Informe Consolidado de Solicitud de Aclaraciones, Rectificaciones y/o Ampliaciones a la Declaración de Impacto Ambiental del Proyecto " Parque Fotovoltaico El Manzano III - Reingreso".

Nombre del Titular : ANDINA SOLAR 14 SPA
Nombre del Representante Legal : Maria Monserrat Sendin Alvarez
Dirección : Avda Limache 3405 Of 58 - Viña del Mar

El presente Informe Consolidado de Solicitud de Aclaraciones, Rectificaciones o Ampliaciones a la Declaración de Impacto Ambiental del proyecto "Parque Fotovoltaico El Manzano III - Reingreso", contiene las observaciones generadas en virtud de la revisión de la Adenda.

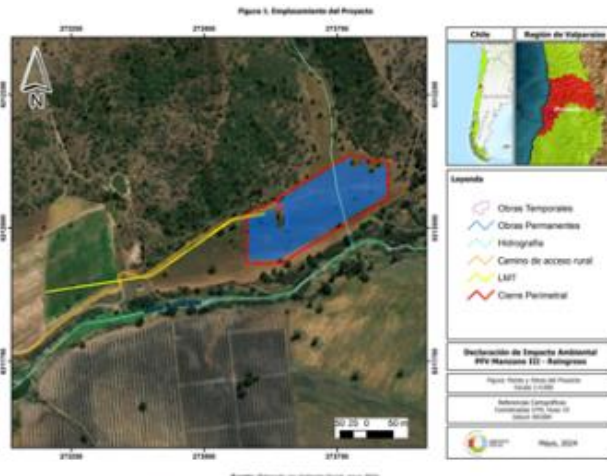
Así mismo, existen discrepancias en ciertas figuras, presentando formas y tamaños distintos al área de emplazamiento representado en la Figura 1. “Emplazamiento del Proyecto”, y de los planos entregados en el “Anexo 2. Planos y KMZ”, algunas son:

- Figura 8 en Tabla 7, la cartografía de árboles a podar en el camino de acceso en Tabla 8, y las Figuras 30, 31 y 37 en el capítulo 1 de la DIA.
- Figura 21 y 25 del capítulo 2 de la DIA.
- Figura 30 y 32 del Anexo 3.5 Estudio de Flora y Vegetación.

A modo de ejemplo, se muestra a continuación la cartografía de árboles a podar en el camino de acceso expuesto en la Tabla 8 del capítulo 1, en contraste con el área de emplazamiento de la Figura 1.

Figura 1: Extracto Planimetría PREMVAL sobre emplazamiento referencial del proyecto. PF=Parque Fotovoltaico.

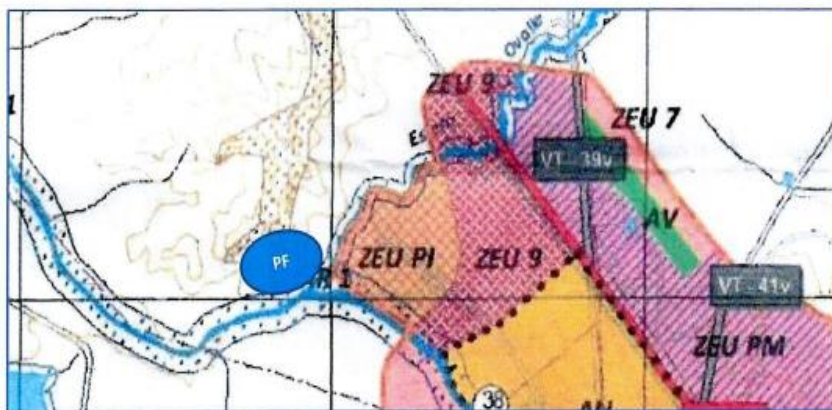
101. En relación con la compatibilidad territorial, el Titular no realiza una vinculación con Plan Regulador Metropolitano de Valparaíso (PREMVAL), por ello, se solicita al Titular realizar el análisis de compatibilidad territorial considerando el instrumento de planificación territorial y el área de emplazamiento del proyecto.
102. Se deberá considerar en el proyecto el emplazamiento sobre área de riesgo por inundación o Terrenos Potencialmente Inundables AR-I que se establece en la Ordenanza del Plan Regulador Metropolitano de Valparaíso (PREMVAL), que para el Estero Casablanca indica una franja ribereña de 100 metros medidos a cada costado desde el cauce habitual.

En lo específico se solicita analizar la afectación del proyecto sobre el estero ante crecidas en materia ambiental.
